max 150mA
T2
VOUT
3
GND1
NC
4
5
NCP170_3V3
GND
1u
C8
GND
V3_3_1
100n
C6
GND
V3_3L
100n
C9
GND
U8
R14
20K
V3_3_1
R12
20K
V3_3_2
P2EN
GPIO2
P1EN
SDA1IN
SCL1IN
SDA
SCL
VDD
DRDY
GND
CS
GND
9557PW
SolidI2C
14 Jun 2016 14:25:33
Sheet: 1/1
C
D
4
5
6

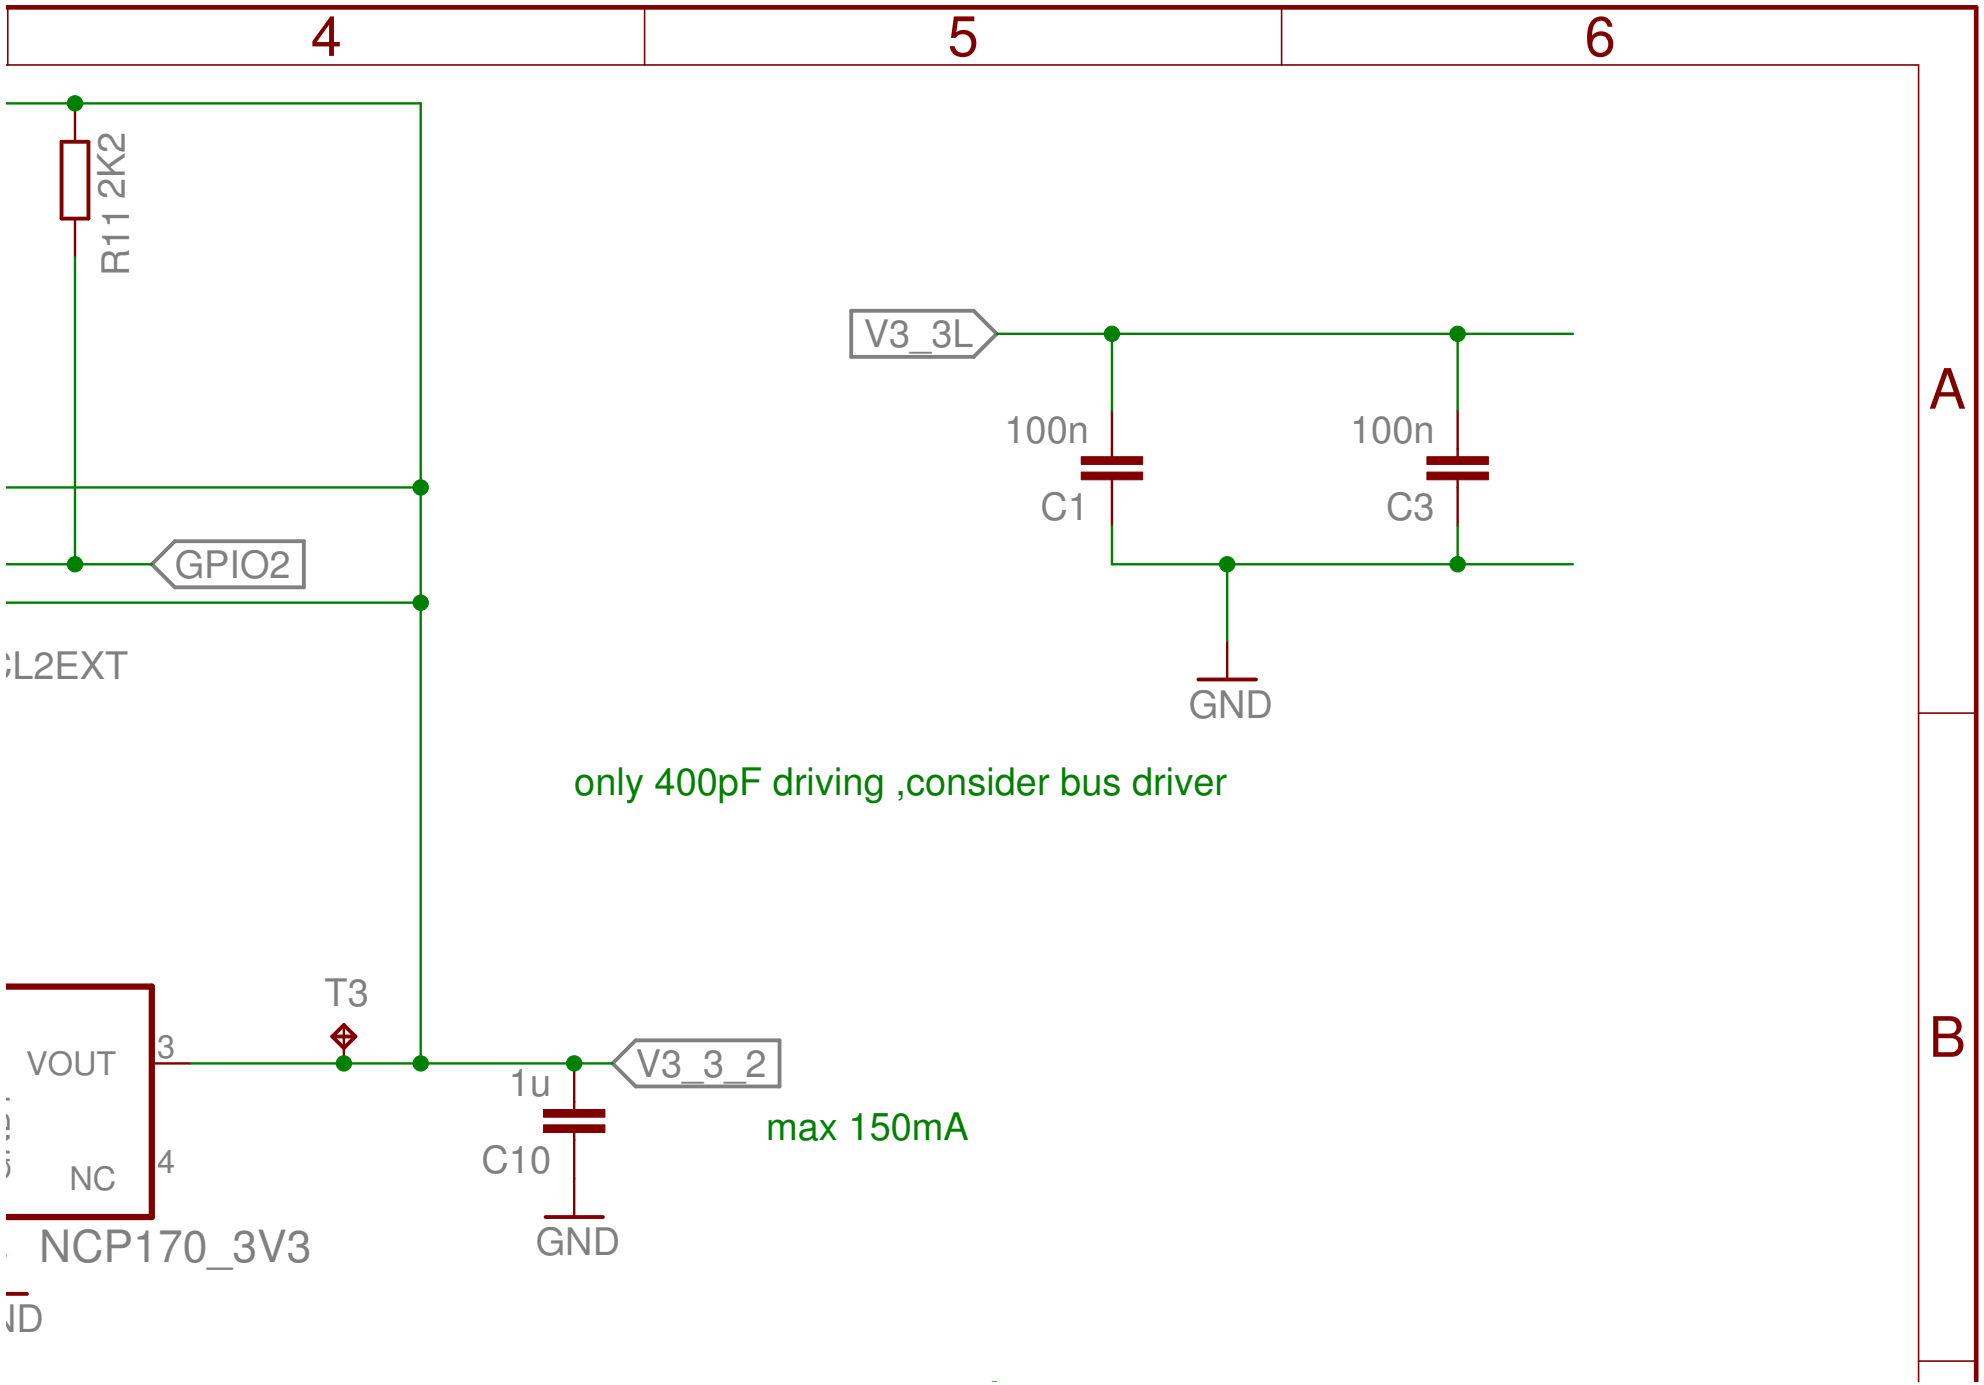
4
5
6
A
B
R11 2K2
GPIO2
L2EXT
V3_3L
100n
C1
100n
C3
GND
only 400pF driving ,consider bus driver
T3
VOUT
3
NC
4
NCP170_3V3
1u
C10
GND
V3_3_2
max 150mA
ND
